PIEBÎEM

Avis délibéré de l'Autorité environnementale pour le cadrage préalable du projet de parc éolien flottant Bretagne Sud

Oct 2025

Figure 2: planning des travaux du projet (haut) et des phases de développement, construction, exploitation et maintenance du parc 1 (bas)(source: dossier).

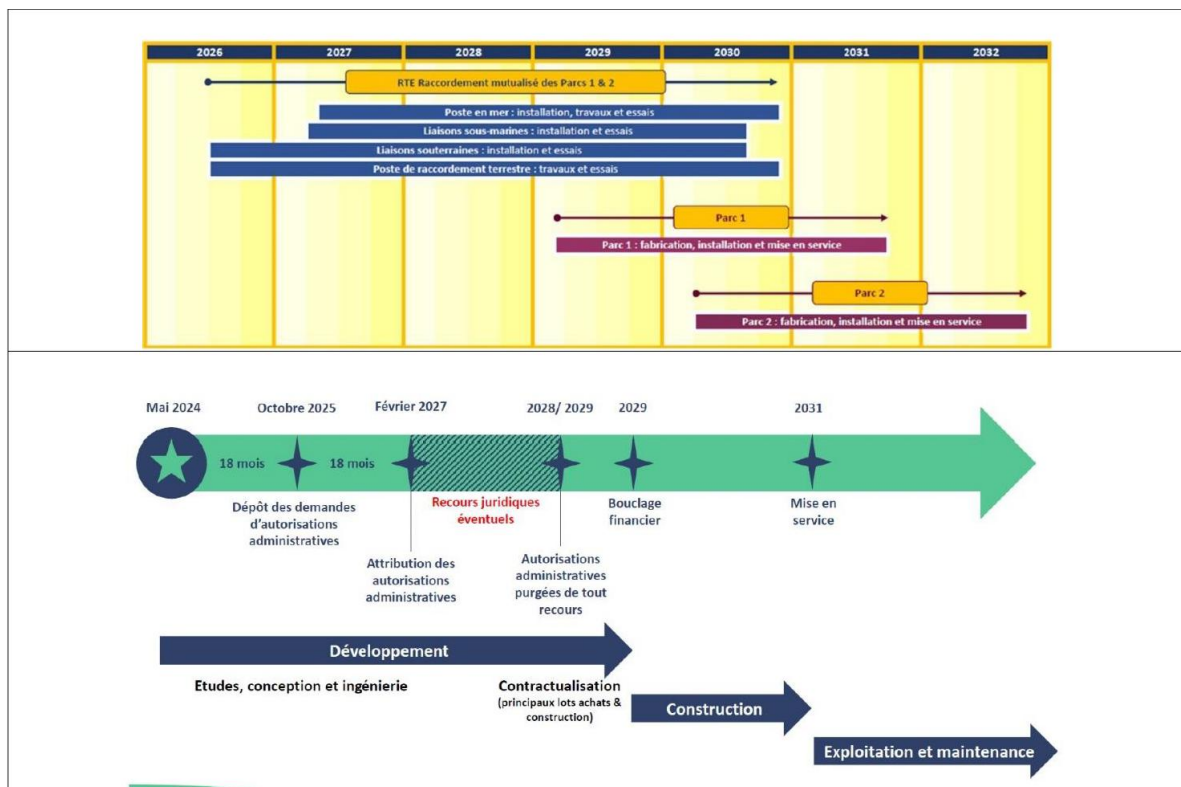
Pour l'Ae, l'étude d'impact doit porter sur toutes les différentes opérations du projet unique. Le pétitionnaire dans son document fournit des éléments détaillés pour le parc 1, moins pour le raccordement (qui pourtant est plus avancé ; la puissance du poste électrique n'est par exemple pas mentionnée) et encore moins pour le parc 2. Cela est compréhensible compte-tenu du fait que le parc 2 est en cours d'attribution, **mais crée des problèmes de cohérence pour la description du projet global et de ses impacts description du projet global et de ses impacts.**

Le processus consistant à mettre à jour l'étude d'impact au fur et à mesure des dépôts de demande d'autorisation est peu commode pour l'évaluation, et ne permet pas facilement une vision globale des enjeux, **ou alors lors de la dernière demande, laquelle peut théoriquement changer la vision globale du projet.**

L'AE recommande de documenter l'étude d'impact avec toutes les composantes du projet global connu en utilisant des méthodes cohérentes et, en cas de mise à jour en continu, de veiller à la traçabilité des modifications afin d'assurer une compréhension facile du dossier. »

Figure 3: localisation, composantes et principales caractéristiques du projet (source: dossier)

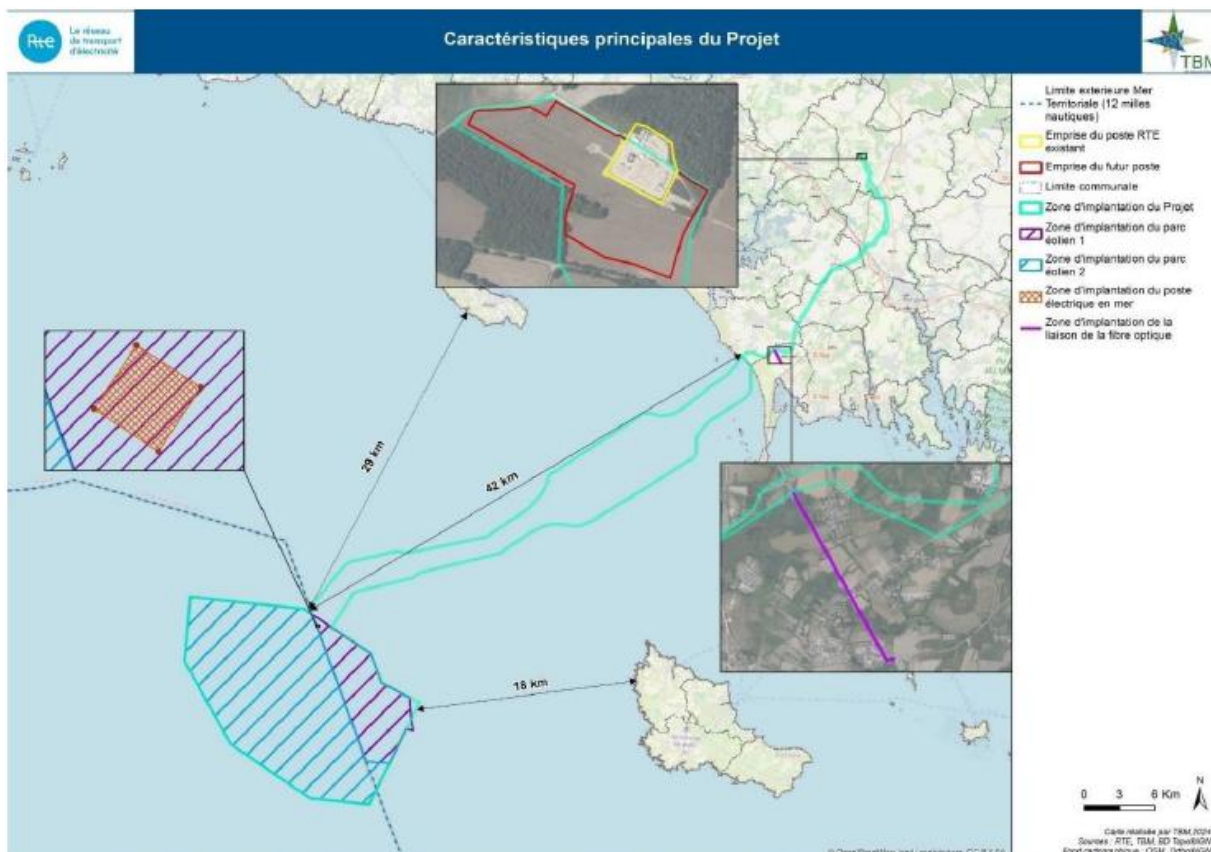
Selon le dossier, le parc 1 comprend entre onze et treize éoliennes de puissance unitaire entre **18,6 et 24,5MW**, ce qui est considérable ; la capacité du parc se situe entre 204 et 318 MW soit une variation possible de 55%.

La hauteur d'une éolienne en bout de pale est comprise entre 261 et 340 mètres, la garde au sol est entre 22 et 30m ce qui est relativement peu. Son flotteur est semi-submersible ou de type barge (bien plus compact), en acier et/ou béton, de 70 à 120m de long, 80 à 130m de large et 25 à 35m de haut pour un flotteur semi-submersible, au maximum 65m×65m×26m pour une barge, la durée d'installation des flotteurs prendra entre 75 et 175 jours.

L'Ae constate, suite aux échanges avec le maître d'ouvrage, que les caractéristiques présentées dans le dossier pour les éoliennes et ancrages du parc 1 diffèrent de celles présentées dans le dossier de du parc 1 diffèrent de celles présentées dans le dossier de RTE déposé pour le raccordement ». **L'Ae recommande de mettre en cohérence les différents dossiers des composantes du projet global.** »
